COZL/DZP/AK/3411/PN-75/23

Lublin, dnia 15.06.2023 r.

## „Dostawa asortymentu anestetycznego na potrzeby COZL.”

Działając w oparciu o zapisy art. 135 ust. 1 i 2 ustawy z dnia 11 września 2019 r. Prawo zamówień publicznych (Dz. U. 2022 r., poz. 1710), Zamawiający informuje, że w niniejszym postępowaniu wpłynęły następujące zapytania:

Część 4 – Przyrząd do bezszwowego mocowania cewnika

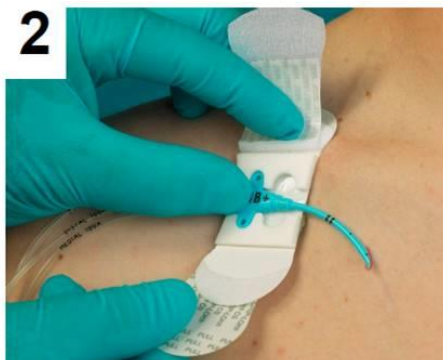
Czy Zamawiający dopuści przyrząd do bezszwowego mocowania cewnika do wkłuc centralnych. Posiada zatrzaskowy klejowo-rzepową uchwyt, dwie zmienne szerokości gniazda, dopasowująca się do szerokości „delt”, część zatrzaskowa wykonana z klejowo-rzepowej metody mocowania, miękka samoprzylepna część opatrunkowa, sterylne. Pakowany po 50 szt.?

**Odpowiedź: Zamawiający dopuszcza.**
